Stadt Esens
Bebauungsplanes Nr. 92
**„Sondergebiet Verbrauchermarkt Bürgermeister-Becker-Straße/
Siebet-Attena-Straße“**
(Bebauungsplan der Innenentwicklung gemäß § 13 a BauGB)

Ergebnis der öffentlichen Auslegung gem. § 3 Abs. 2 BauGB

Beteiligung der Behörden gem. § 4 Abs. 2 BauGB

11.02.2019 bis zum 15.03.2019

10. Die **nachfolgende Zeichnung** stellt die Eingangssituation dar.

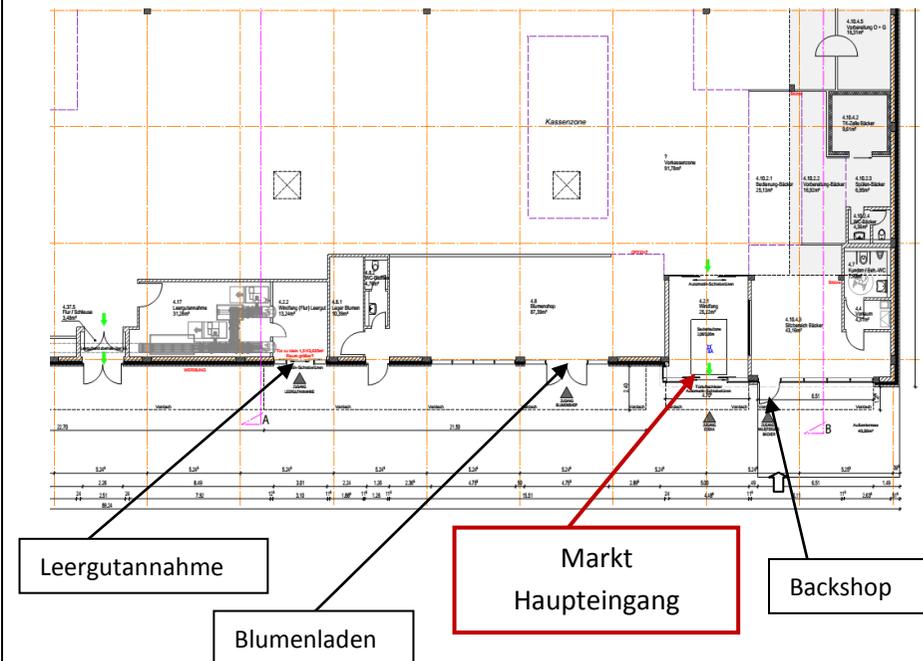
10. Der Zeichnung des Gebäudes ist es nicht eindeutig zu entnehmen, wie die zukünftige Eingangssituation geplant ist. Die Zeichnung weist zwei Eingangsbereiche anstelle bisher eines Bereichs aus. Generell scheint sich auch hier eine Verschiebung zur Bürgermeister-Becker-Straße zu ergeben, sodass sich auch hierdurch eine weitere und höhere Geräuschimmission Richtung der Wohnhäuser ergibt.

Neben dem Haupteingang sind in Anbetracht der Betriebsformen drei weitere

untergeordnete Eingänge erforderlich. Diese Aspekte berücksichtigt die schalltechnische Berechnung (Parkplatzlärmstudie).

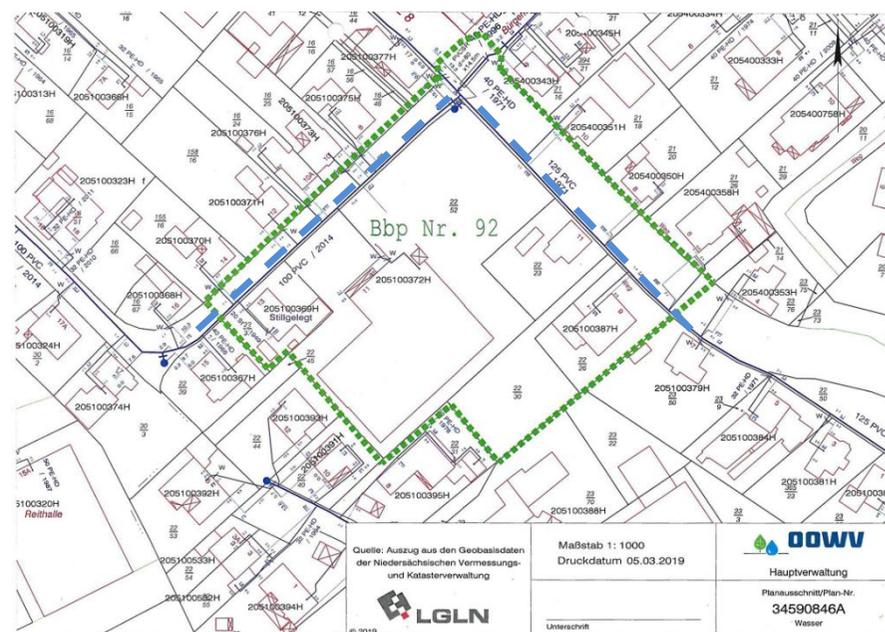
Sehr geehrte Damen und Herren,
wir nehmen zu dem oben genannten Vorhaben wie folgt Stellung:
Im Bereich des Bebauungsgebietes befinden sich Ver- und Entsorgungsanlagen des OOWV. Diese dürfen weder durch Hochbauten noch durch eine geschlossene Fahrbahndecke, außer in Kreuzungsbereichen, überbaut werden.

Bei der Erstellung von Bauwerken sind gemäß DVGW Arbeitsblatt W 400-1 Sicherheitsabstände zu den Ver- und Entsorgungsleitungen einzuhalten. Außerdem weisen wir darauf hin, dass die Leitungen nicht mit Bäumen überpflanzt werden dürfen. Um für die Zukunft sicherzustellen, dass eine Überbauung der Leitungen nicht stattfinden kann, werden Sie gebeten, ggf. für die betroffenen Leitungen ein Geh-, Fahr- und Leitungsrecht einzutragen.

Die Einzeichnung der vorhandenen Ver- und Entsorgungsleitungen in den anliegenden Plänen ist unmaßstäblich. Die genaue Lage gibt Ihnen Dienststellenleiter Herr Söhlke von unserer Betriebsstelle in Harlingerland, Tel.-Nr.: 04977-919211, in der Örtlichkeit an.

Da es sich einerseits lediglich um eine Hausanschlussleitung handelt und andererseits die angesprochenen Versorgungsleitungen innerhalb der öffentlichen Verkehrsflächen (Bürgermeister-Becker-Straße und Siebet-Atttena-Straße) liegen, entstehen auf Ebene der Bauleitplanung diesbezüglich keine weiteren Handlungsbedarfe, vgl. unten angefügten Lageplan.
